Geschäftsnummer BAV: 411.1-51/6 - 2020/0137
3003 Bern, 05. August 2021

Plangenehmigung

Plangenehmigungsgesuch der Schweizerischen Bundesbahnen (SBB) und Swissgrid
vom 12. März 2020, letztmals ergänzt am 24. November 2020

Gesamterneuerung Frequenzumrichter Rapperswil

Plan zum Rodungsgesuch

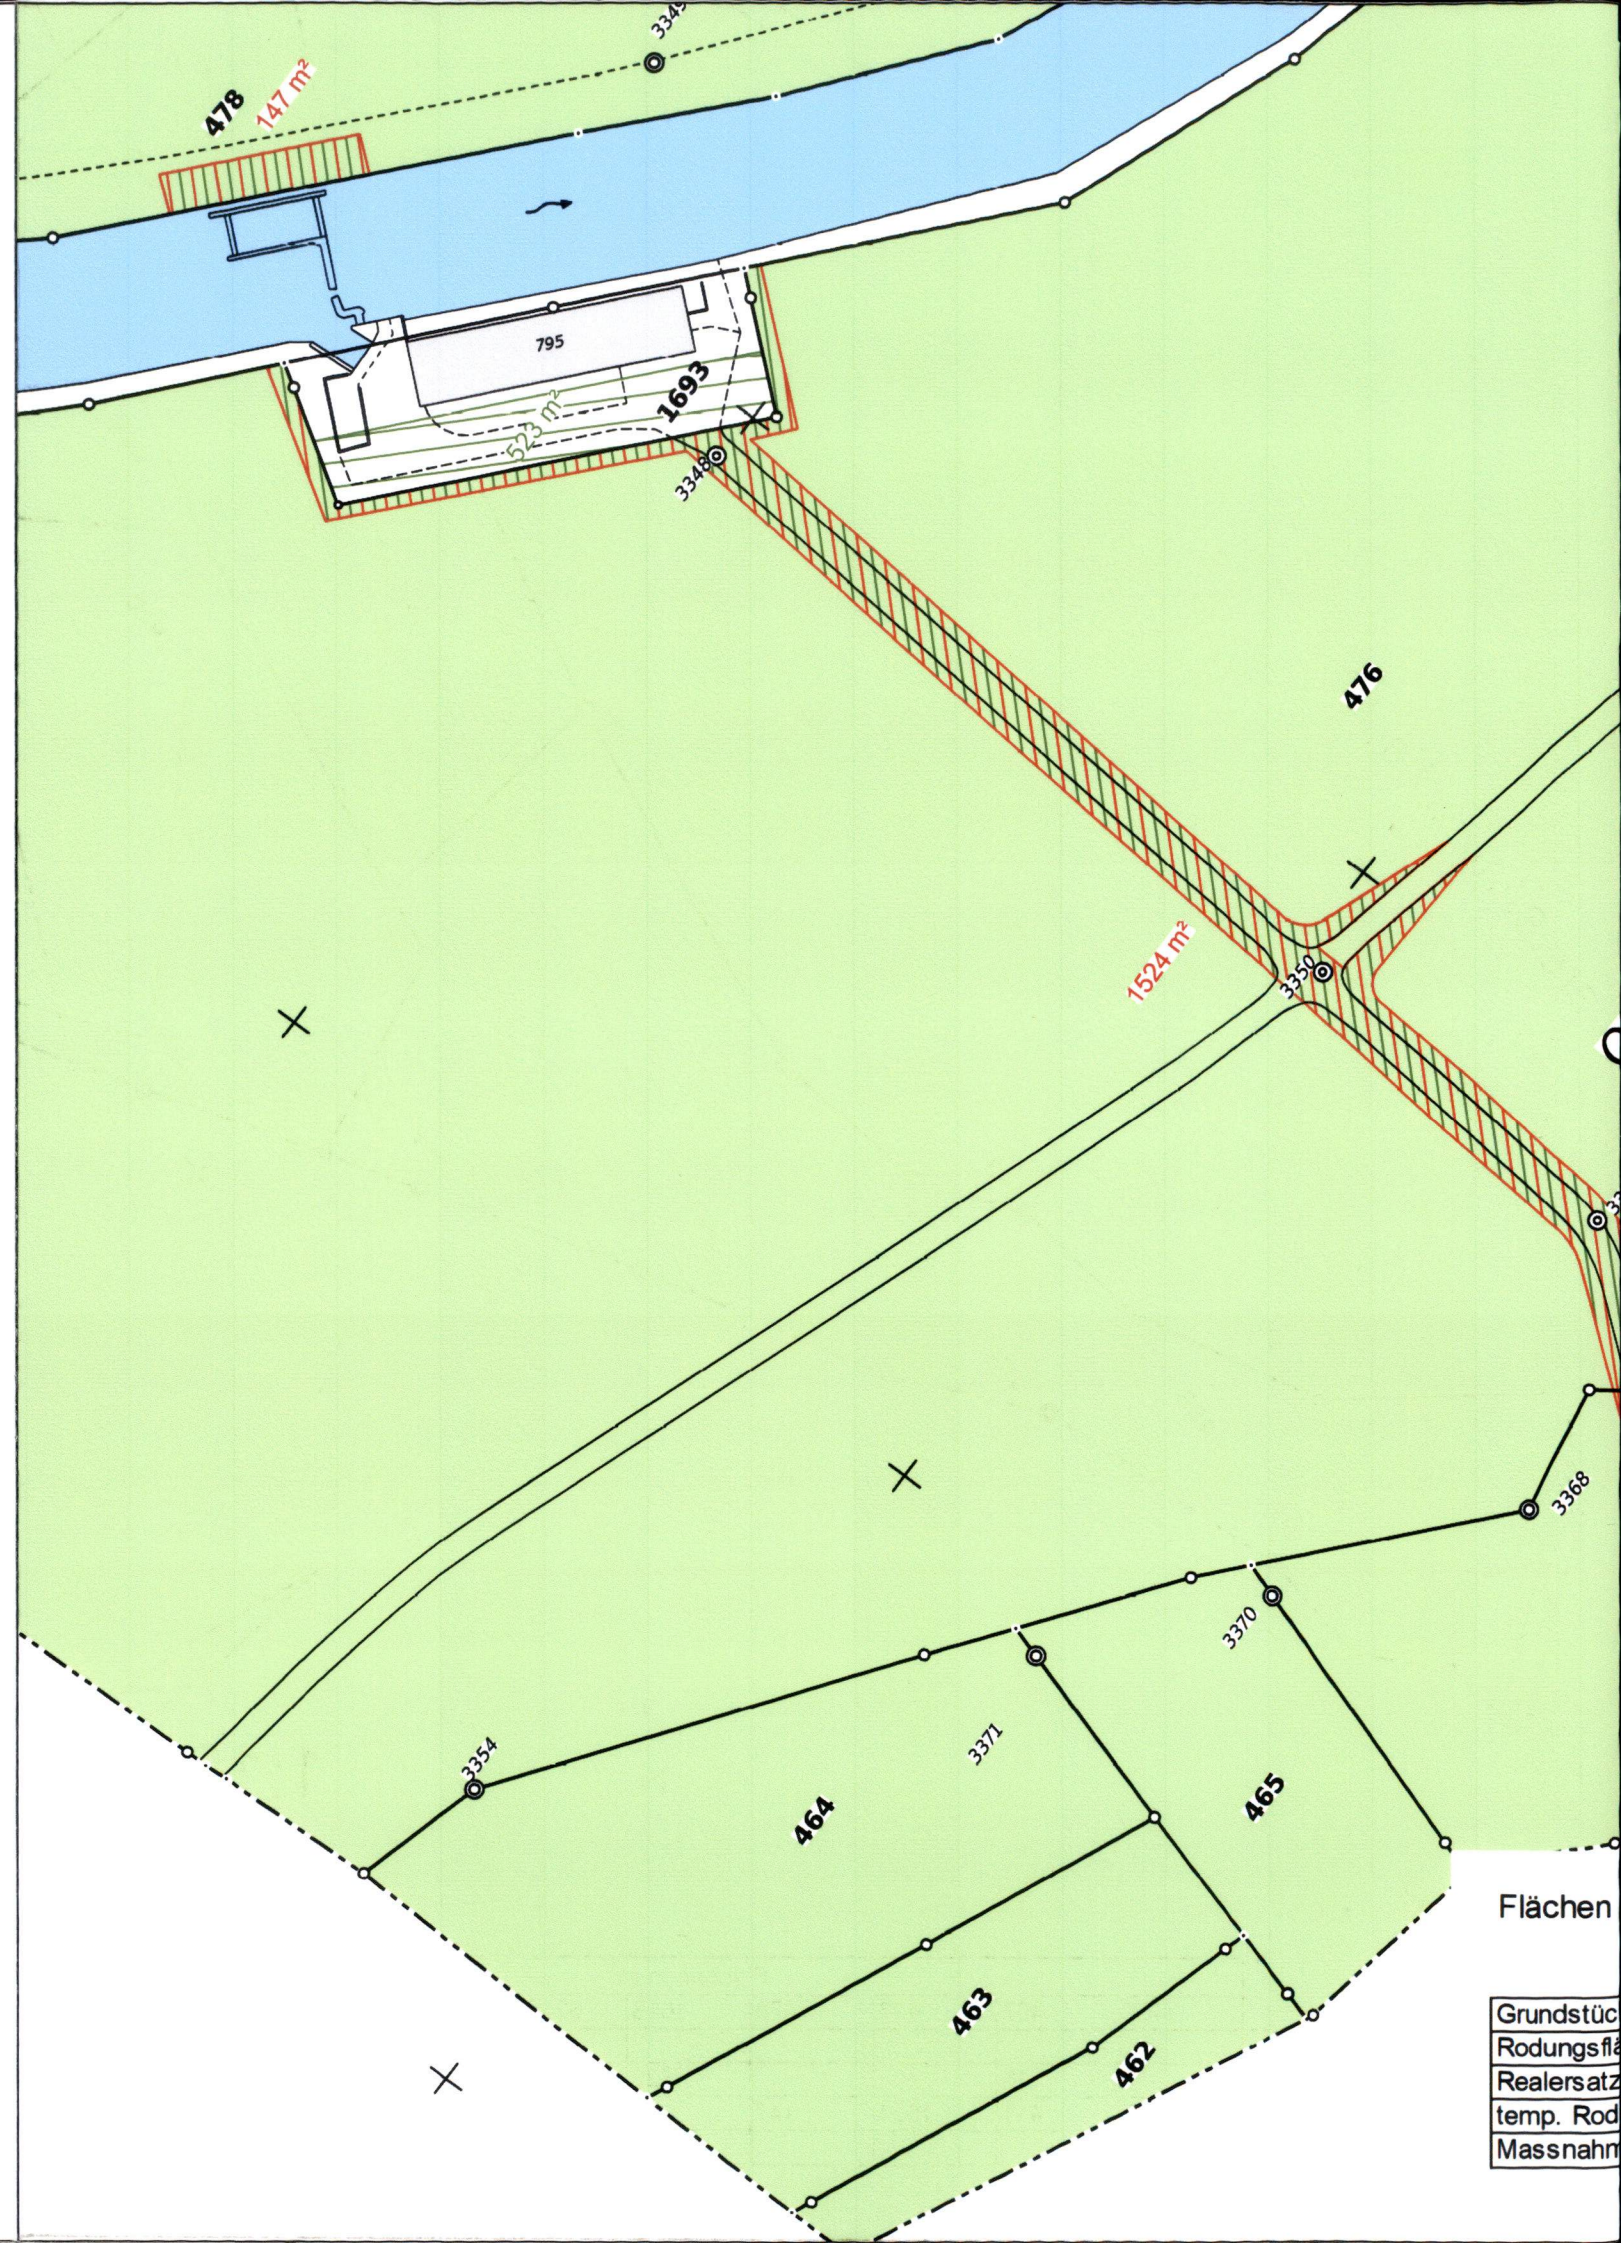
- [K7] Für die definitive Rodung im Umfang von 619 m² ist auf den Parzellen Nrn. 6274 (Aarau), 1693 (Rapperswil) und 467 (Rapperswil), bis zum 31. Dezember 2031 Ersatz zu leisten. Massgebend sind die Pläne «Plan zum Rodungsgesuch» 1:1'000 (Gemeinde Aarau) und «Plan zum Rodungsgesuch» 1:1'000 (Gemeinde Rapperswil).

Gestützt auf die obigen Ausführungen erachtet das BAV, die Anträge [B5], [B7] bis [B14], [K1] und [K6] als recht-, zweck- und verhältnismässig. In **Gutheissung** der kantonalen Anträge werden die Anträge [B5], [B7] bis [B14], [K1] und [K6] in Form von **Auflagen** ins Dispositiv der Verfügung aufgenommen und der Gesuchstellerin die **Ausnahmebewilligung** für **Rodung** und **Ersatzleistung** und für **nachteilige Nutzungen** mit den entsprechenden Auflagen **erteilt**.
